# Audit Technique CVC

*Rapport n° 2023-023-021*

**BEAULIEU**

**Expert Génie Climatique :** Frédéric DIEZ

Schéma filaire des liaisons BUS DAIKIN et AIRZONE

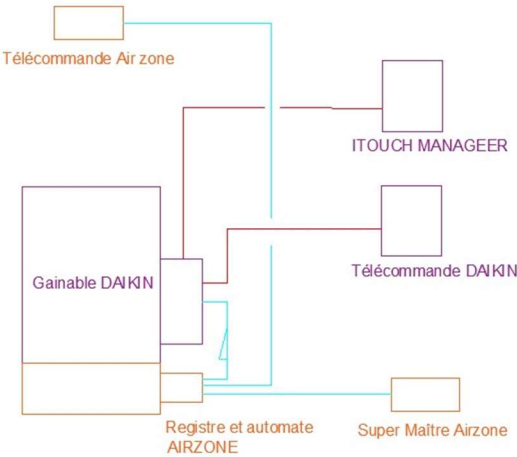
24	Climatisation locaux serveurs RDC, R+1 et R+2	Les unités intérieures ne sont plus utilisées et remplacées par d'autres unités murales situées à côté. Lors de la dépose des UE il conviendra de déposer les unités intérieures et toutes liaisons électrique et frigorifique			€	
25	Armoire de communication DAIKIN et AIRZONE RDC	L'armoire est trop petite et les branchements électriques ne sont pas réalisés dans les règles de l'art. Il est possible d'avoir des problématiques de communication au vu des branchements réalisés.			€	
26	Système DAIKIN et AIRZONE	Il semble y avoir un conflit d'échange de données entre les deux systèmes DAIKIN et AIRZONE. Il a été confirmé que la			€

N°	Élément Analysé	Anomalie Rencontrée	Photo		Affectation	Urgence
		<p>passerelle AIRZONE - DAIKIN installée sur chaque unité intérieure est de type mono directionnelle .</p> <p>Ne peut communiquer que dans le sens AIRZONE vers DAIKIN.</p> <p>Le système AIRZONE étant une ancienne génération cela nécessite un changement complet système AIRZONE. (uniquement les servomoteurs des registres d'air sont compatibles )</p> <p>En effet, nous avons deux superviseurs de type Maître qui envoie des données aux gainables ( DAIKIN et AIRZONE).</p> <p>Suivant informations transmises par le SAV Airzone</p>				
27	Unités extérieures VRV DAIKIN	Des sectionneurs de proximité de l'ancienne installation n'ont pas été déposés Et les coffrets électriques hors tensions sont ouverts.			€	
28	Télécommande de AIRZONE	<p>L'utilisation des télécommandes n'est pas intuitive et l'écran tactile présente des temps de réponse lents.</p> <p>De plus, l'heure peut être modifiée par les utilisateurs et sortir dans des cas précis du programme horaire et demander son arrêt.</p> <p>Suite confirmation du SAV Airzone, cette version ne permet pas de blocage des télécommandes à partir des super maîtres.</p>			€

<b>Conseil</b>	<p><u>Nous vous conseillons les points suivants :</u></p>
	<ul style="list-style-type: none"> <li>- Déconnection du BUS Itouchmanager et gestion unique par les super maitres airzones suite au conflit de données entre les deux systèmes Maîtres.</li> <li>- Remise en sécurité la circulation en toiture ( caillebotis, lame bardage)</li> <li>- Dépollution et dépose de tous les équipements obsolète en parking et intérieur, il est possible d'avoir une évacuation par des entreprises comme par exemple eco-Système ( mise sous palette des équipements et enlèvement gratuit avec production d'un BSD, à confirmer)</li> <li>- Réaliser un audit énergétique, calcul des apports et déperdition et solution d'amélioration compte tenu de l'inertie et conception du bâtiment afin de baisser les consommations (suivant décret tertiaire)</li> <li>- En cas de disfonctionnement des systèmes de climatisations DAIKIN , faire intervenir le fabricant</li> <li>- En cas de dysfonctionnement des systèmes airzone faire intervenir le fabricant</li> <li>- Remise en conformité électrique et dépose des équipements électriques obsolète en toiture</li> <li>- Amélioration des équipements en toiture suivant anomalie ( protection mécanique et réfection calorifuge, étiquetage, etc..)</li> <li>- Remplacement de l'armoire de régulation maître airzone et reprise des branchements pour garantir la communication entre bus propriétaire.</li> <li>- Il conviendrait de faire évoluer le système air zone et utiliser les télécommandes DAIKIN et remettre en service le ITOUCH Manager ou nouvelle version, car l'installation est fonction dégradée à ce jour.</li> <li>- Au vu des pannes récurrentes des équipements DAIKIN et AIRZONE, il est conseillé d'avoir un stockage permanent d'une carte électronique DAIKIN UI, AIRZONE, un super maître, une télécommande airzone, une carte électronique UE, carte de communication airzone. Cette clause spécifique pourra être demandé dans le nouveau contrat et également application de pénalité sur délai de remise en service.</li> <li>- Il est conseillé de prévoir un remplacement du système Mitsubishi qui gère le R+1 de la zone Nord étant donné que celui-ci est de 2010 et qu'il n'est pas raccordé au système principal DAIKIN. (Marque DAIKIN à privilégier)</li> </ul>
